COMMUNE DE SORGUES

PLAN LOCAL D'URBANISME Modification simplifiée n°1

Notice de présentation

Extrait du zonage du PLU en vigueur
 A gauche extrait de la planche Nord (zone UEb correspondant à l'aire de Service de Sorgues)
 A droite extrait de la planche Sud (zone UEb qui inclue l'autoroute pour se prolonger jusqu'au quartier de la Montagne)

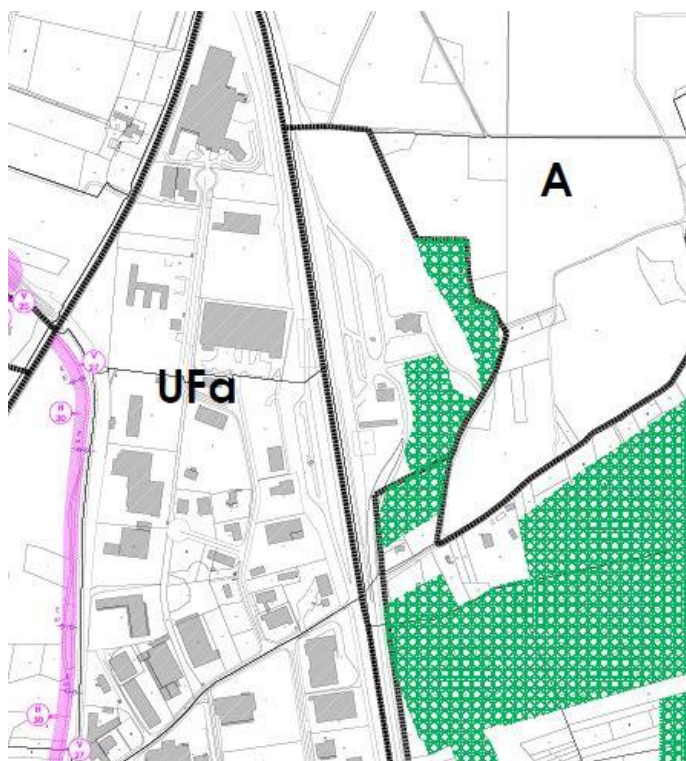
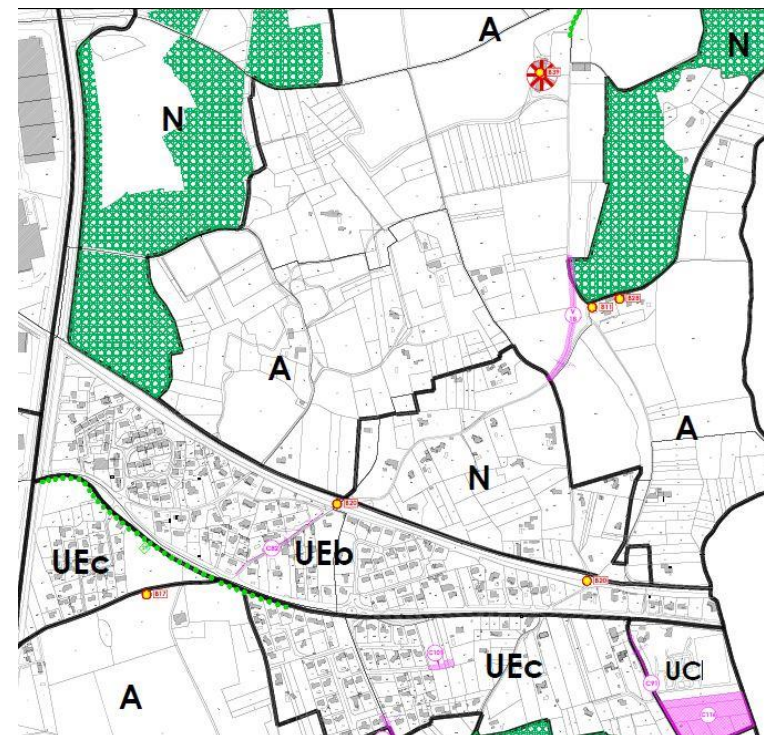
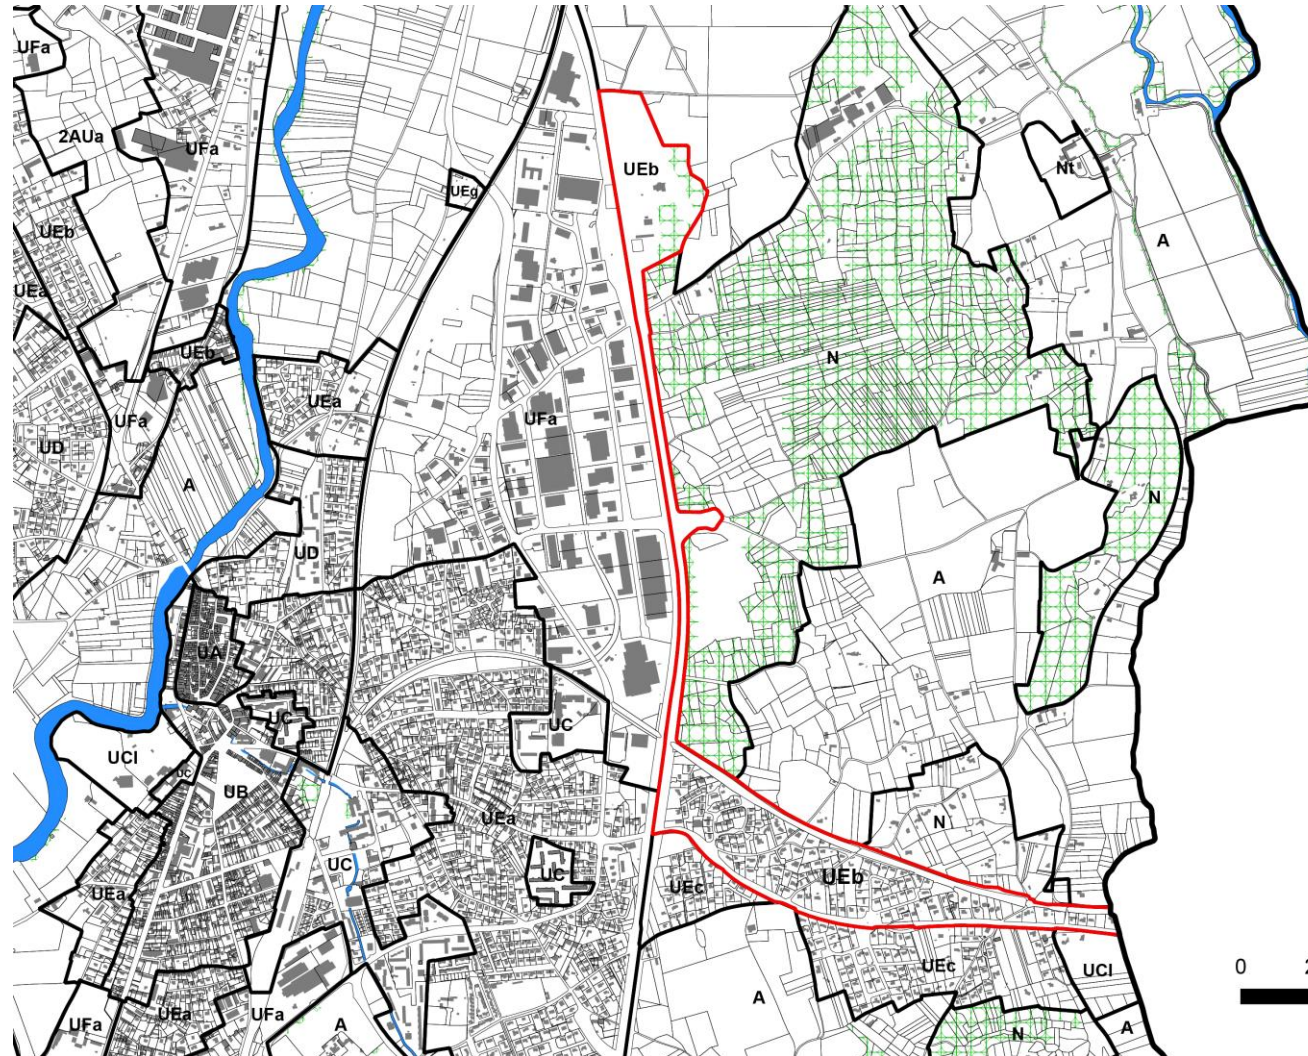
La modification consiste à reclasser l'aire d'autoroute en zone UF à vocation d'activité. Dans cet objectif, un sous-secteur spécifique à l'aire d'autoroute est créé : le secteur UFa. De fait, la zone UEb à vocation résidentielle est quant à elle réduite.

Le secteur UFa ainsi créé représente une surface de 16,1 ha.

La zone UEb représente donc désormais 28,3 ha (quartier de la Montagne).

Extrait du règlement de la révision simplifiée de 2009

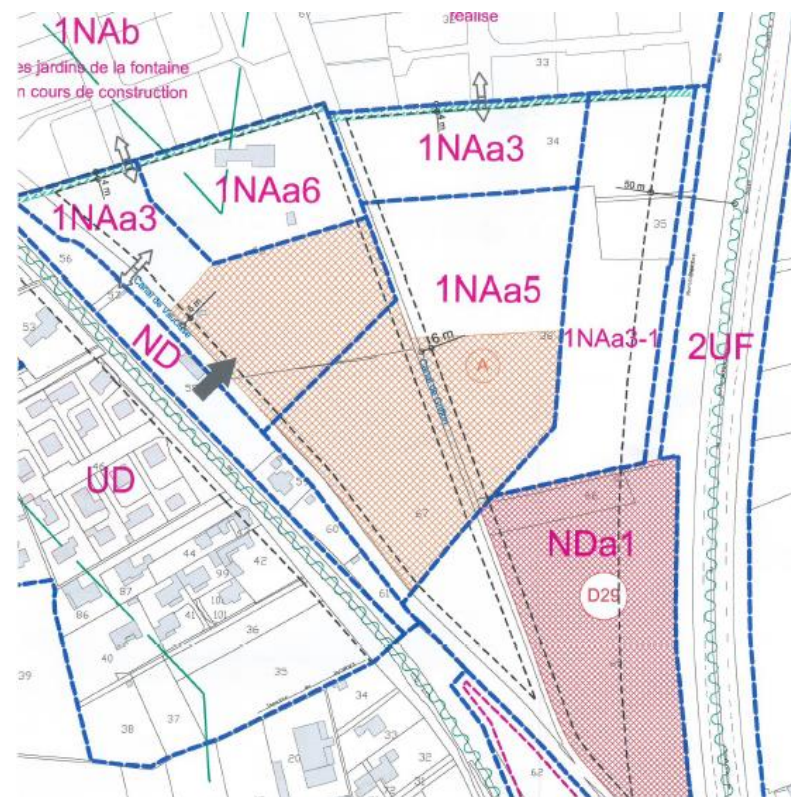
Le PLU de 2012 a omis de préciser le recul des constructions par rapport à l'autoroute en zone urbanisée UD. Il s'agit d'une erreur matérielle. En effet, cette erreur matérielle est manifeste au regard des éléments suivants :

Suite à la révision simplifiée de 2009 le quartier des Islettes a été classé en zone INa (zone UD au PLU approuvé en 2012). L'article 6 du règlement de la zone Ina prévoyait un recul des constructions de 50 mètres par rapport à l'axe de l'autoroute A7.

La présente modification propose donc de compléter le règlement de la zone UD sur ce point afin de rectifier l'erreur matérielle.

ARTICLE UD 6 - IMPLANTATION DES CONSTRUCTIONS PAR RAPPORT AUX VOIES ET EMPRISES PUBLIQUES

- 50m de l'axe de l'A7
